ARHIVA COMISIUNII MONUMENTELOR ISTORICE

Bis. Inaltăea Maicii Domului
(Mazarachi) - Chisinau
& Mazarachi

Referat

ANEXASURATOAREA SI DEZIE PENTRU LUORARILE DE RE-
PARATIE A BISERICII SF. MASTERSA MAICII DOMNULUI DIN CHI-
SINAU STRADA MAZARACHE No. 1

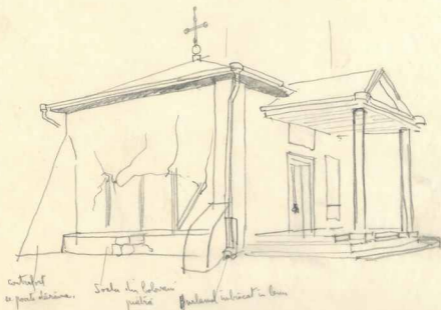
Purtor dărimat zidăria
refăcut conform planurilor celui vechi. Dacă ferestre spre Nord și
spre West
Se va lăsa intact contra-fortul din piatră de talca (pietree)
idem. Truptele se vor păstra scutându-se cu ciment și înăuntru
idem stâlpi și mureșii de lemn. adesea peste piatră.
Se va rezaga apa veche
Semișoria nouă se va vopsi ca și cea veche în verde.
Se vor suprîmă lucrările făcute pe stâlpi.
Se va conserva și banca făcută de sol în fața West.

Cimentul subzidiri la partea Nord și deoparte.

Tencuială (s'au și cimentat)

Reparată încluzare (idem) când vor fi fonduri se
va înveli cu gips cum a
fost și înainte.

Din sondajul făcut la partea N. a clopotniței se vede că
pământul este cam umed.
